工事計画認可申請書の一部補正について

大飯発電所第4号機

工事計画認可申請書の一部補正

【資料3 中央制御室の機能に関する説明書 別添 固定源及び可動源の特定について】

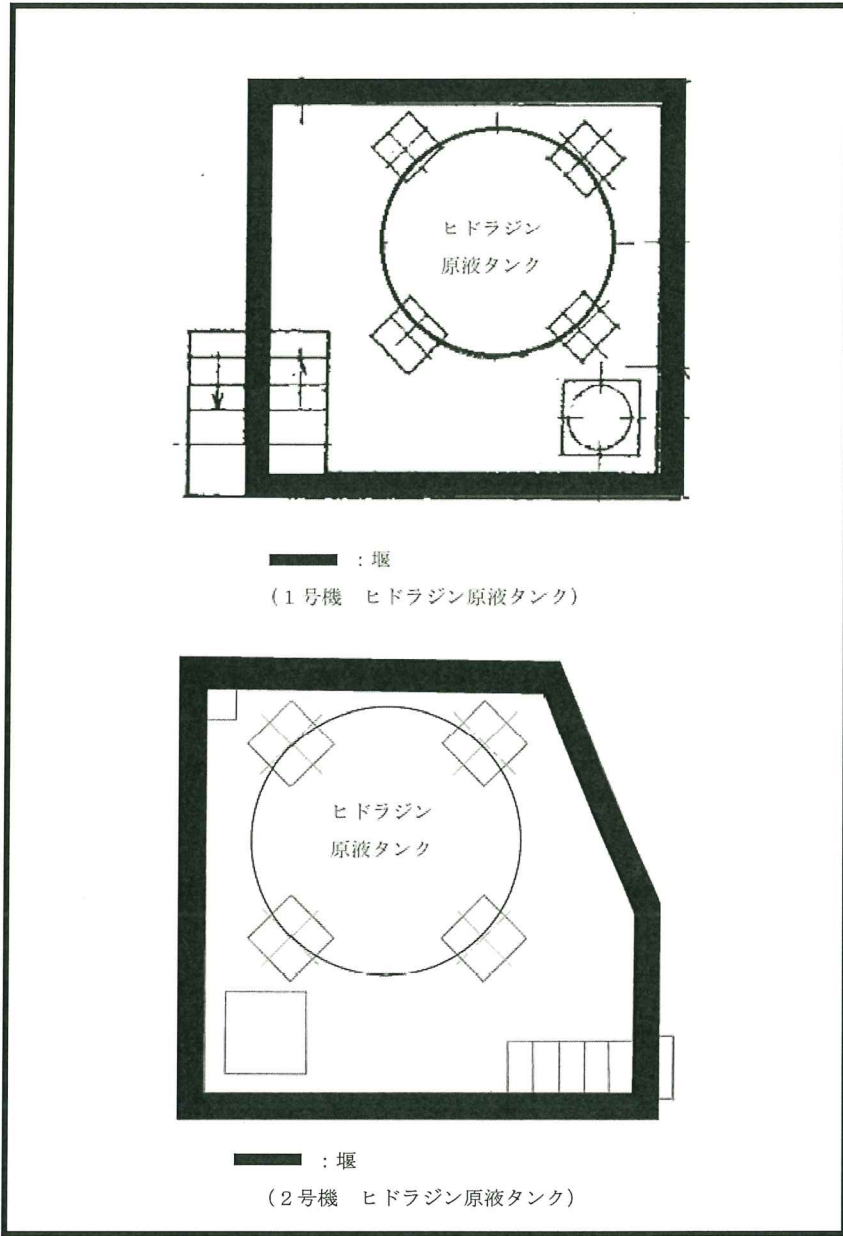
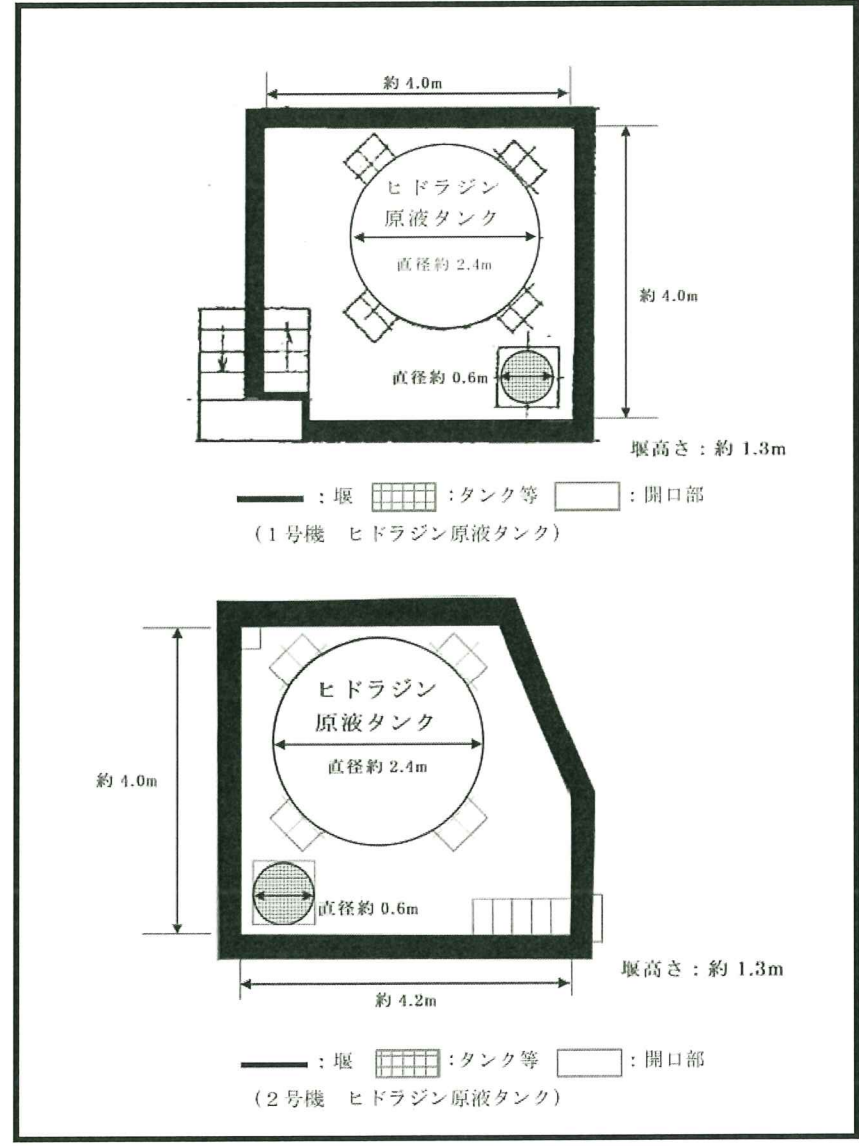
変更前	変更後	備考
 <p>                     (3号機 アンモニア貯蔵タンク、ヒドラジン貯蔵タンク、塩酸貯槽)                      (4号機 アンモニア貯蔵タンク、ヒドラジン貯蔵タンク、塩酸貯槽)                 </p> <p>第2.2-2図 受動的に機能を発揮する設備（敷地内固定源）（1/3）</p>	 <p>                     約 17.8m                      約 7.7m                      直径約 2.0m                      直径約 1.9m                      直径約 3.2m                      直径約 4.0m                      覆い内最低高さ：約 0.6m                 </p> <p>                     (3号機 アンモニア貯蔵タンク、ヒドラジン貯蔵タンク、塩酸貯槽)                      (4号機 アンモニア貯蔵タンク、ヒドラジン貯蔵タンク、塩酸貯槽)                 </p> <p>第2.2-2図 受動的に機能を発揮する設備（敷地内固定源）（1/3）</p>	<p>記載の適正化</p>
<p>- 04-別添-15 -</p>	<p>- 04-別添-15 -</p>
